Вертолёт R66
Сервисный бюллетень SB-15

ДАТА: 15 декабря 2015 г.

ТЕМА: Истирание электропроводки от контакта с дисплеем G500H

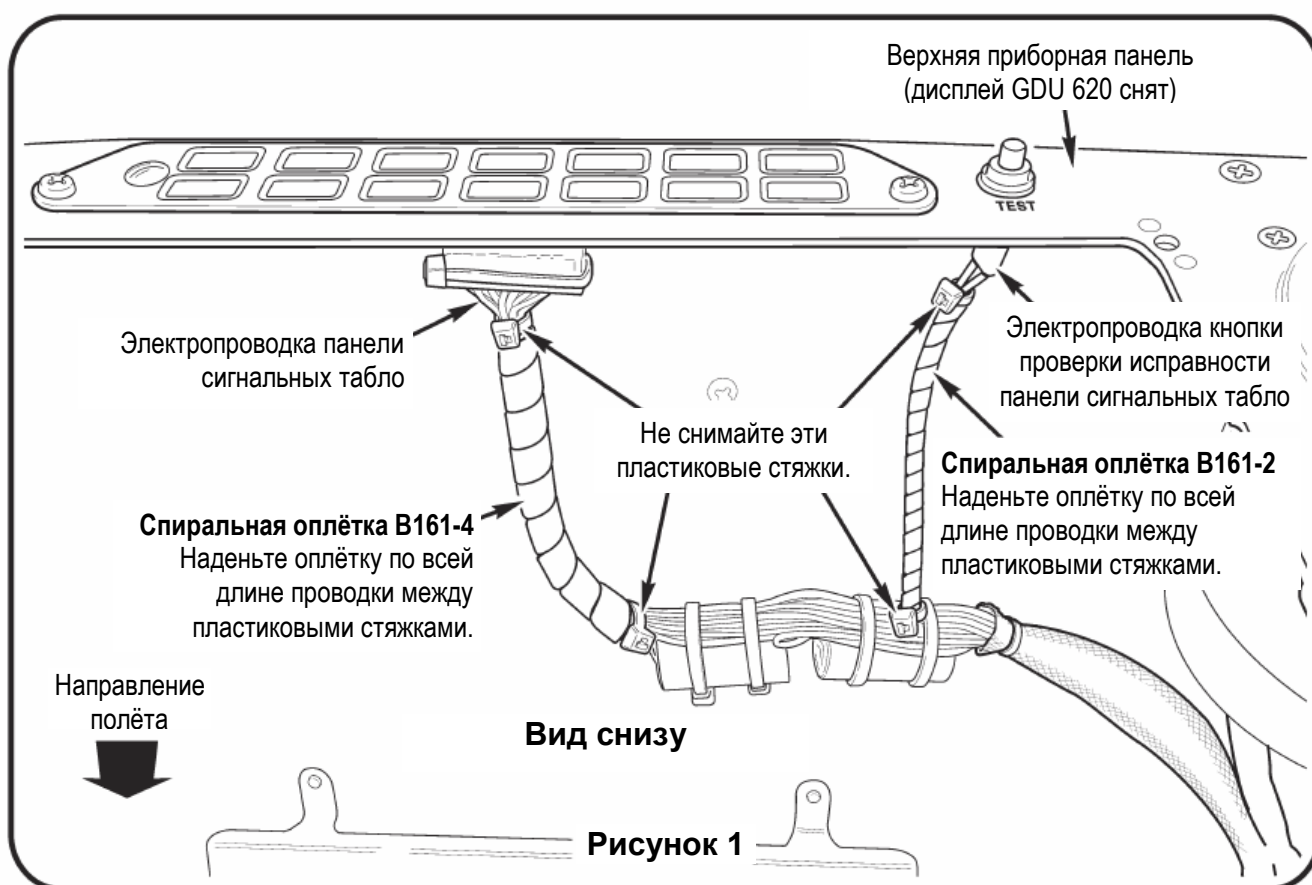
4. См. Рисунок 1. Перекусив и утилизировав необходимое количество пластиковых стяжек, наденьте спиральную оплётку B161-4 над электропроводку панели сигнальных табло и спиральную оплётку B161-2 на электропроводку кнопки проверки исправности панели сигнального табло в указанных местах. Убедитесь, что витки спиральной оплётки установлены плотно, но без нахлёста друг на друга; обрежьте излишек оплётки.

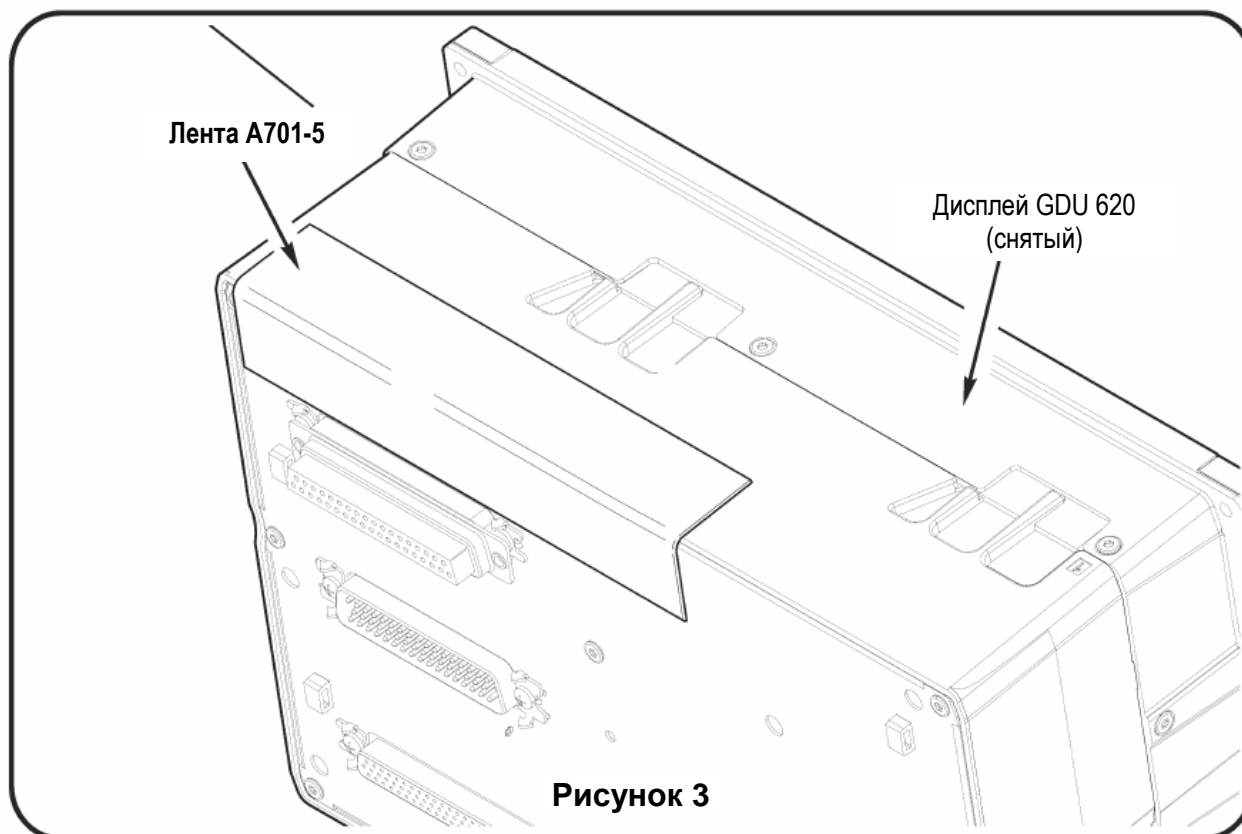
5. См. Рисунок 2. Не снимайте указанный кабельный зажим. Перекусив и утилизировав необходимое количество пластиковых стяжек, перенесите электропроводку приборов контроля работы двигателя таким образом, чтобы обеспечить зазор до установленного дисплея. Установите необходимое количество пластиковых стяжек MS3367. Подтяните стяжки до плотной фиксации, но без перетягивания, после чего обрежьте их концы до уровня замков.

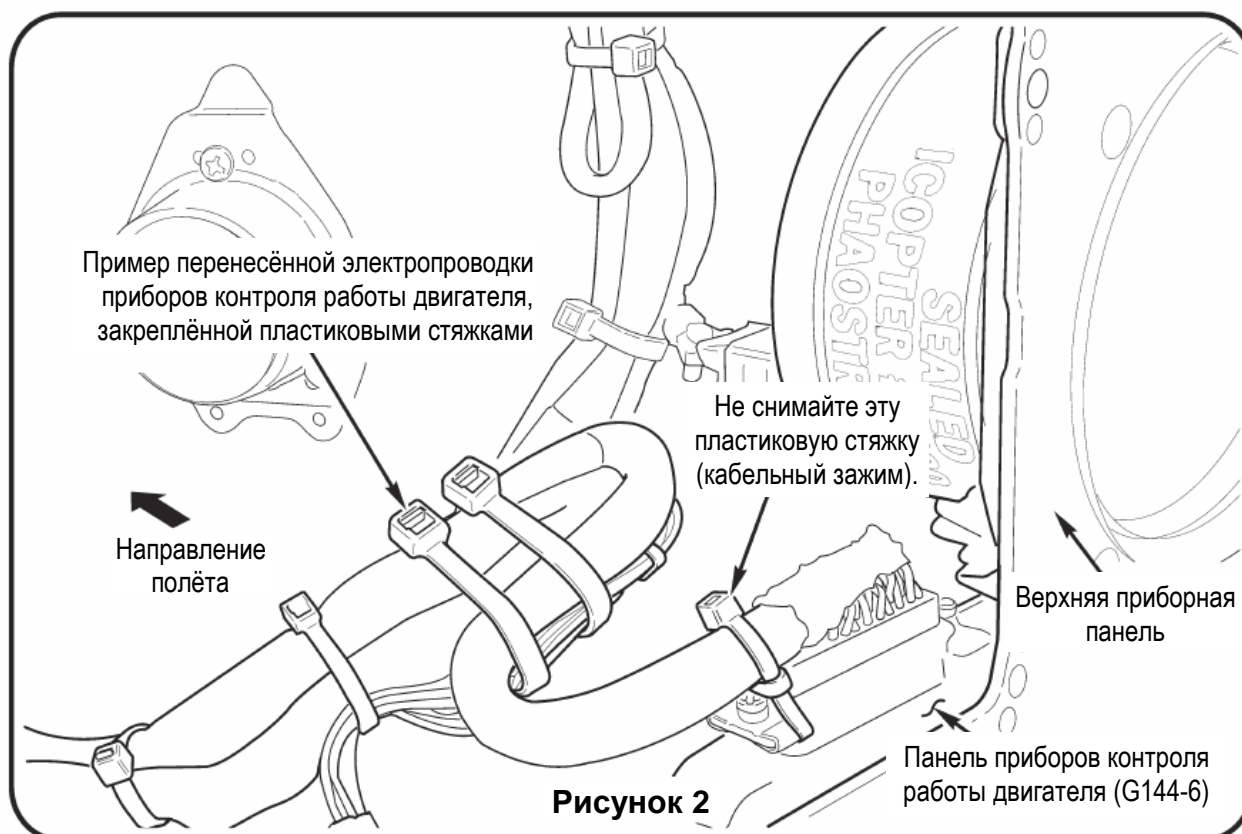
6. См. Рисунок 3. Согните отрезок ленты A701-5 пополам по длине по направлению к клейкой стороне. Наклейте ленту на дисплей согласно рисунку.
7. Установите дисплей GDU 620 согласно Руководству по техническому обслуживанию вертолёта R66 (R66 Maintenance Manual – MM), § 95-71.
